### **Предложение по дополнению 11 к поправкам серии 04 к Правилам № 44 (детские удерживающие системы)**

#### **Представлено Рабочей группой по пассивной безопасности\***

## Дополнение 11 к поправкам серии 04 к Правилам № 44 (детские удерживающие системы)

«4.9 Маркировка бустерной подушки без спинки

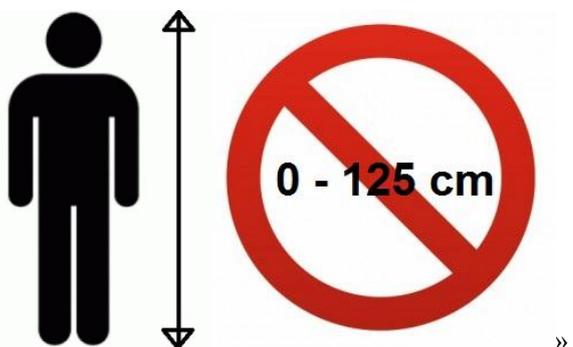
Включить новый пункт 4.9 следующего содержания:

Если изделие представляет собой бустерную подушку без спинки, то лицо, устанавливающее удерживающую систему в транспортном средстве, должно постоянно видеть следующую пиктограмму, которая должна быть закрыта в случае использования бустерной подушки вместе с ее съемной спинкой:
